Všeobecne záväzné nariadenie
Mestskej časti Bratislava – Vrakuňa
o záväznej časti územnoplánovacej dokumentácie „Zmeny a doplnky č. 1 územného
plánu zóny Horné Diely“
č.
zo dňa 07.12.2021

SPRÁVA O POSTUPE OBSTARÁVANIA ÚPD A O PREROKOVANÍ NÁVRHU ÚPD „ZMENY A DOPLNKY Č. 1 ÚZEMNÉHO PLÁNU ZÓNY HORNÉ DIELY“

VYHODNOTENIE PRIPOMIENOK DOTKNUTÝCH PRÁVNICKÝCH, FYZICKÝCH OSÔB, DOTKNUTÝCH ŠTÁTNYCH ORGANIZÁCIÍ A ORGÁNOV ŠTÁTNEJ SPRÁVY Z PREROKOVANIA NÁVRHU ÚPD „ZMENY A DOPLNKY Č. 1 ÚZEMNÉHO PLÁNU ZÓNY HORNÉ DIELY“

ZMENY A DOPLNKY Č. 1 ÚZEMNÉHO PLÁNU ZÓNY HORNÉ DIELY

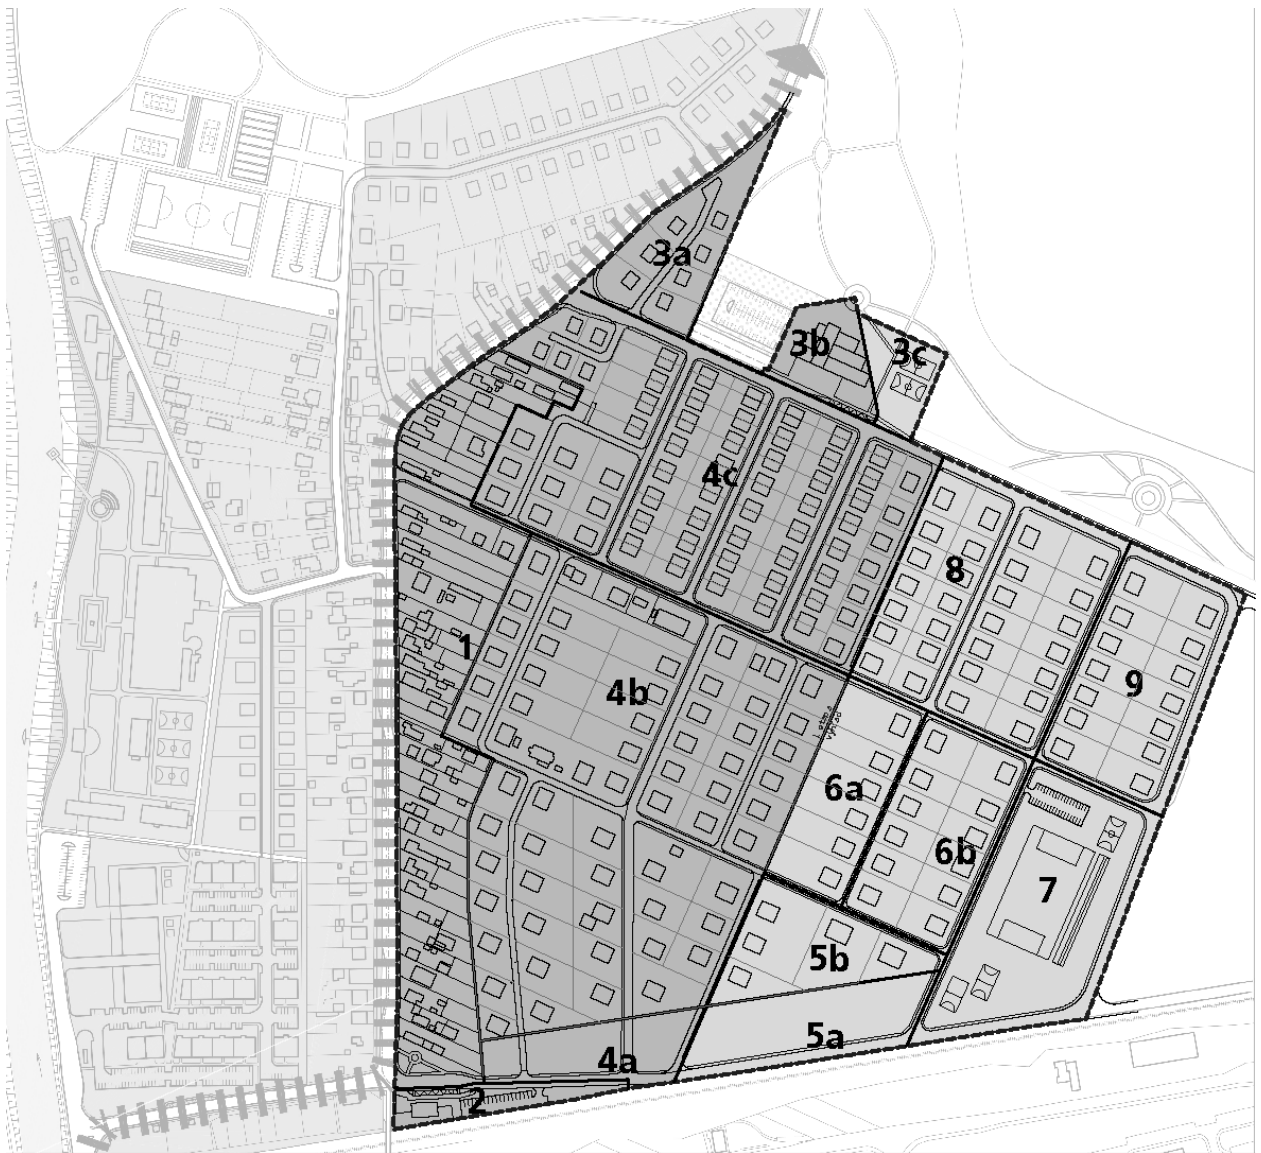
<p>Karol Matús List doručený dňa 15.10.2020</p> <p>Pripomienka: Som spoluvlastníkom pozemku registra „C“ KN parcely č. 3549 - záhrada o výmere 1909 m² vedenej na LV č. 194 pre k.ú. Vrankuňa, evidovanej na LV č.194 som nahliadnutím do predloženého návrhu zistil, že parcela ktorej som vlastníkom je zahrnutá v stavebnom bloku 4b, ktorý je určený pre bývanie v rodinných domoch.</p> <p>V porovnaní s územným plánom z r. 2005 je navrhovaný v novom pláne zvýšený počet domov v zóne 4c. Kvôli udržaniu konštantného počtu bytových jednotiek je znížený počet domov v zóne 4b, kvôli čomu je potrebná reparcelácia existujúcich pozemkov.</p> <p>Podľa územného plánu zóny Horné diely je navrhovaná zmena pozemkov v zóne 4b klasifikovaných ako záhrady na stavebné pozemky. Pôvodný plán z roku 2005 nevyžadoval zmeny v hraniciach parcel.</p> <p>Novovytvorená parcela na našom pozemku by v našom prípade bola vlastnená ôsmymi rôznymi spoluvlastníkmi. Dohoda medzi nimi nie je realistická kvôli veľkému počtu prípadných záujemcov o stavbu domu.</p> <p>Týmto by boli práva vlastníkov súčasných parcel ohrozené, vytvorilo by to úplný chaos vo vlastníckych vzťahoch nových stavebných parcel.</p> <p>S takýmto Územným plánom zóny Horné diely nesúhlasíme. Tento územný plán zóny Horné diely z roku 2020 zvýhodňuje len záujmy investora,</p>	<p>Berie sa na vedomie - navrhovaná parcelácia ani počet navrhovaných domov ani ich umiestnenie nie sú záväzná. Na danom pozemku je možné umiestnenie rodinného domu kdekoľvek v rámci vymedzenej "max. zastavovacej plochy záväznej", za dodržania ostatných regulatívov (osobitne vylúčenie skupinových foriem zástavby)</p> <p>Akceptované - v grafickej časti (v smerných výkresoch) sa na danom pozemku dopĺňa navrhovaný rodinný dom.</p>

Účastník prerokovania / stanovisko a pripomienky	Výrok obstarávateľa
majiteľa pozemkov v zóne 4c a zároveň znevýhodňuje všetkých ostatných zainteresovaných.	
<p>Karol Matús List doručený dňa 14.10.2020</p> <p>Pripomienka: Ako podieloví spoluvlastníci pozemku registra „C“ KN parcely č. 3549 - záhrada o výmere 1909 m2 vedenej na LV Č. 194 pre k.ú. Vranka, evidovanej na LV č.194 sme nahliadnutím do predloženého návrhu zistili, že parcela ktorej sme spoluvlastníkmi je zahrnutá v stavebnom bloku 4a , ktorý je určený pre šport a verejnú zeleň.</p> <p>Predmetná parcela č. 3549 je súčasnosti užívaná v súlade s určeným druhom pozemku, tj. ako Okrasná a úžitková záhrada a tiež pre potreby individuálnej rekreácie, čo je v rozpore s navrhnutým účelovým využitím (Šport). Z tohoto dôvodu vlastníci dotknutej parcely v súlade s ust. § 23 stavebného zákona vyjadrujú svoje pripomienky spočívajúce vtom, že nemajú záujem o zmenu funkcie užívaného pozemku. V dotknutom funkčnom zámere sa síce uvažuje aj s líniovou a plošnou zeleňou, avšak s prihliadnutím na prevažujúcu funkciu územia sa má na myslí skôr okrasná verejná zeleň, čo je v rozpore so záujmami vlastníkov dotknutej parcely.</p> <p>S prihliadnutím na uvedené navrhujeme, aby parc.č. 3549 bola zo stavebného bloku č. 4a vypustená.</p> <p>V prípade, ak predložený návrh vychádza z funkčného smerovania stanoveného v Územnom pláne hl. mesta SR Bratislavy, potom požadujeme zohľadniť súčasnú funkciu dotknutého pozemku, prípadne rozšíriť funkčné zameranie dotknutého územia o rekreáciu (t.j. Šport a rekreácia) a povoliť ju ako prípustnú aspoň v obmedzenom rozsahu spolu s možnosťou zriadenia stavby na individuálnu rekreáciu</p> <p>S návrhom územnoplánovacej dokumentácie „Zmeny a doplnky č. 1 územného plánu zóny Horné diely“ tak ako je odprezentovaný v elektronickej podobe z vyššie uvedených dôvodov nesúhlasíme a žiadame o jeho úpravy v načrtnutých intenciách.</p>	<p>Akceptované - doplnené zachovanie okrasnej a úžitkovej zelene záhrad do regulačných predpisov pre stavebný blok - časť 4a aj 5a (v kap. III.5)</p>
